Verkoop [Afd 8.4.2]

Niet conform

Verslagnummer:
 21/04042025/45384/49354/1

Inspectie adres: Neeravert 5, 1840 Londerzeel
 (België)
 Type: Verkoop [Afd 8.4.2]

Elektrisch bord

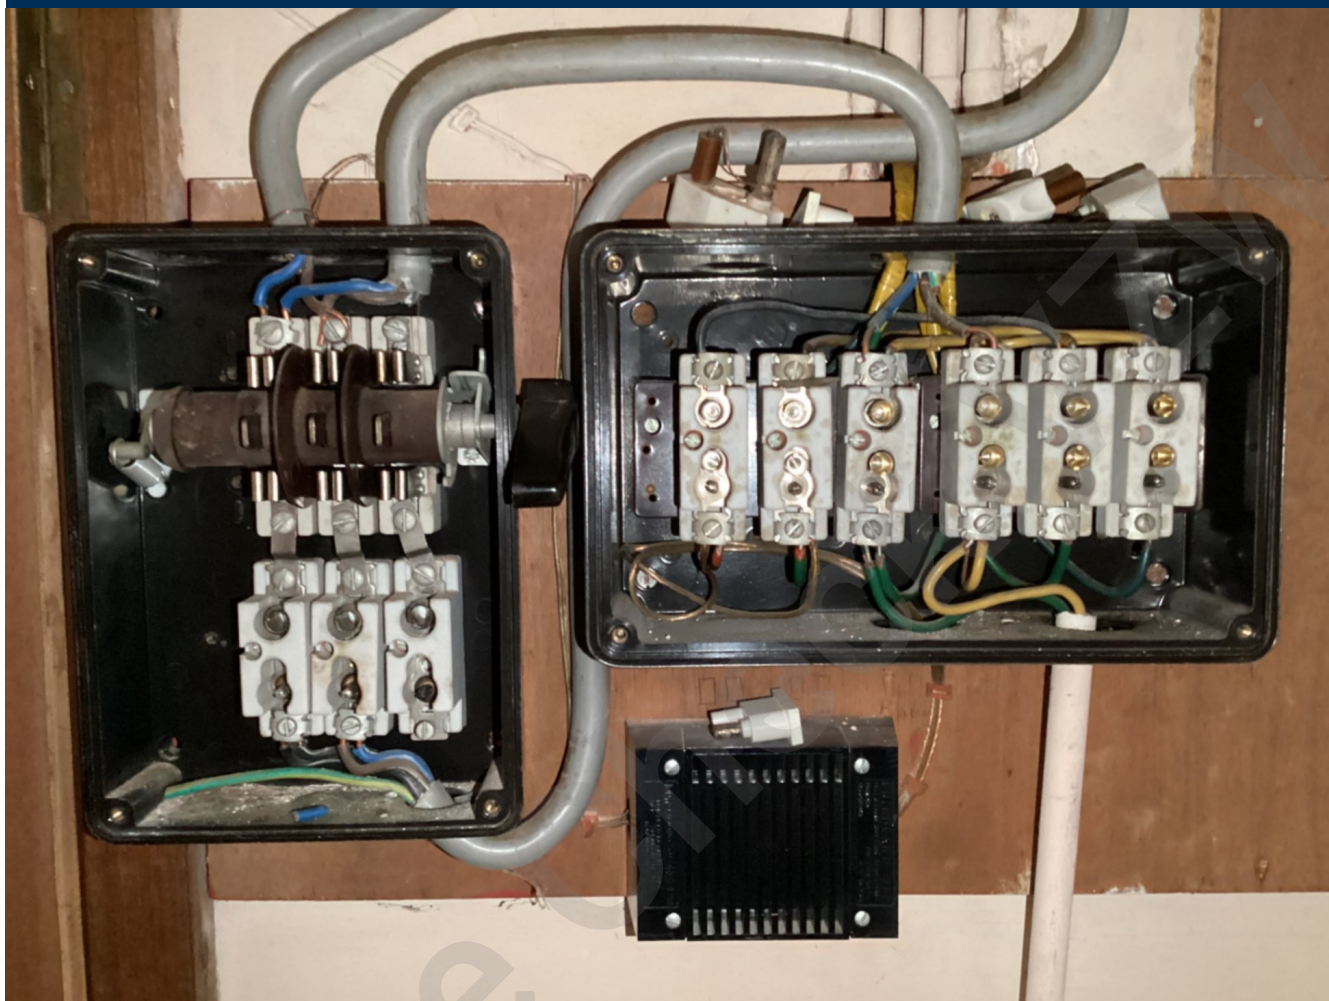
- Het eendraadsschema en situatieplan zijn niet aanwezig. - oAfd 3.1.2.1
- Er is geen deur aan het bord. - oAfd 4.2.2.3; oAfd 4.2.2.1.b; oAfd 5.3.5.1
- De kringen, de onderbrekingstoestellen en of de beschermingstoestellen zijn niet duidelijk en zichtbaar gekenmerkt. - Afd 3.1.3

- Hoofddifferentieelstroombeschermingsinrichting is niet aanwezig. - oAfd 4.2.4.3
- De installatie is niet aangevuld met een differentieelstroombeschermingsinrichting met hoge of zeer hoge gevoeligheid. - oAfd 4.2.4.3

- De houders van de penautomaten zijn niet uitgerust met een kaliberstuk. - oAfd 5.3.5.5.a
- Geleiders van het type VOB zijn niet in een buis geplaatst en/of zoals het zou moeten. - oAfd 5.2.9.3

- Extra opmerking: Algemeen na te kijken
- De controle van een/meerdere foutlussen is niet afdoende, - oAfd 6.5.7.2.b.4.d; oAfd 6.4.6.4.b.4
- De vermeldingen tegen overstroom op de beschermingstoestellen zijn niet zichtbaar. - oAfd 5.3.5.5; Afd 8.2.1

- Er ontbreken afdekplaatjes in het elektrisch bord. - Afd 5.2.6; oAfd 4.2.2.3
- De aarding van de stopcontacten zijn niet aangesloten op de aardingsgeleider. - oAfd 5.3.5.2.b

- Extra opmerking: Kortgesloten zekeringen
- Er werden beschermingsgeleiders vastgesteld welke niet beschermd zijn door een differentieelstroombeschermingsinrichting. - oAfd. 5.3.5.3.g

- Er werd geen hoofdbeschermingsgeleiders aangetroffen in het verdeelbord. - oAfd. 2.5; oAfd. 4.2.3.4.A
- De continuïteit van de beschermingsgeleider/ beschermkring is niet gegarandeerd. - Afd 5.4.3
